Technická informace SKF

VKPA 84621– montážní návod

Ford Mondeo III, Transit, motory 2.0 a 2.2 TDDI-TDCI
Jaguar X-Type s motory 2.0 a 2.2 D

Montážní návod SKF a změny v obsahu sady

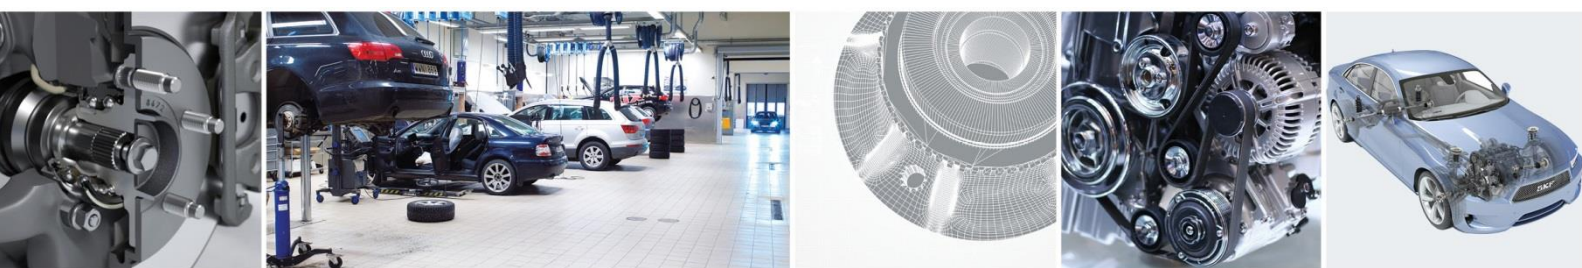
Vzhledem ke složitému montážnímu procesu spojenému se souvisejícími díly, které mohou ovlivnit výkon nově namontované vodní pumpy, přidává SKF do své sady VKPA 84621 několik dalších součástí pro kompletní profesionální opravu.

Přidané součástky:

- Kovové těsnění (blok na straně válců)
- O-kroužek na hřídeli
- O-kroužek pro termostat
- 4 šrouby

Doporučení pro výměnu pumpy VKPA 84621

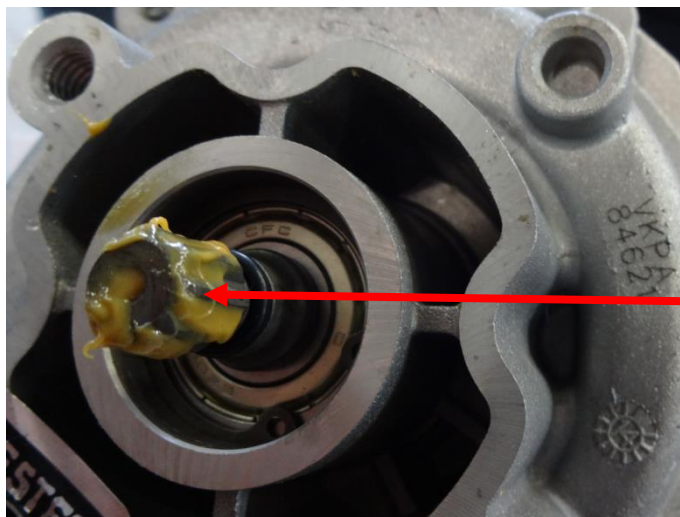
Pozor! Vždy zkontrolujte stav hřídele. Hlavním důvodem opotřebenosti drážek hřídele jsou vibrace motoru. Také zkontrolujte tlumící řemenici klikového hřídele a dvouhmotý setrvačnick.

Pumpa je poháněna přes drážkové spojení z čerpadla posilovače řízení, a proto musí být řádně promazaná.

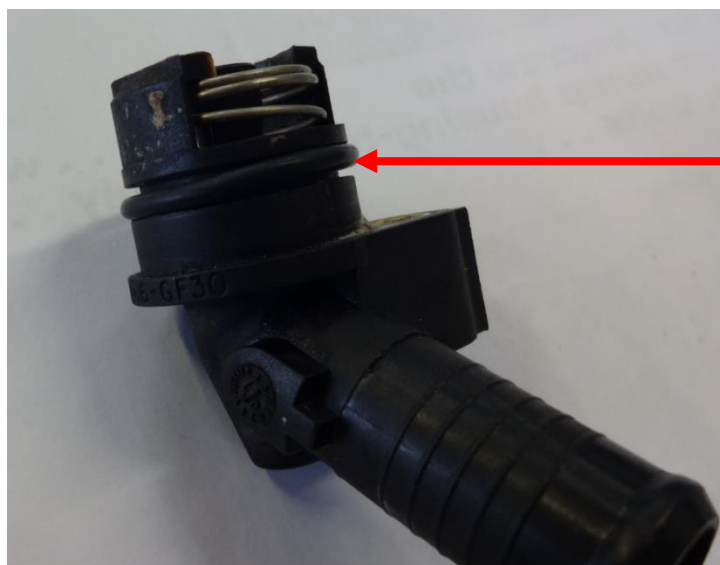
O-kroužek musí být správně nasazený, aby nedošlo k nechtěnému kontaktu a přenosu vibrací, které mohou poškodit vodní pumpu a její vrtulku.

Demontujte termostat ovládající teplotu oleje z těla pumpy a použijte nový o-kroužek ze sady SKF VKPA 84621.
